# Frühzeitige Beteiligung der Öffentlichkeit Eingaben und Abwägungsvorschlag zum Bebauungsplan Nr. 1012 - Grauenhofer Weg / Stettiner Straße -

für den Bereich zwischen Grauenhofer Weg, Stettiner Straße und Autobahn A44  
im Stadtbezirk Aachen-Mitte  
zur Veröffentlichung im Internet und zusätzlichen öffentlichen Auslegung

### Grenzbaum

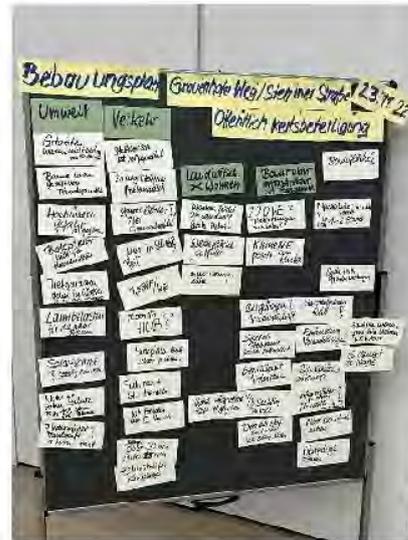
42. Auf der Grenze der Flurstücke 203 und 19 stehen die Bäume 33 und 34. In beiden Planungen sollen die beiden vitalen Bäume entlang der Zufahrt entfernt und durch neue Bäume an ähnlicher Stelle neu gepflanzt werden.

**Aus welchem Grund sollen die beiden vorhandenen Bäume ersetzt werden?**
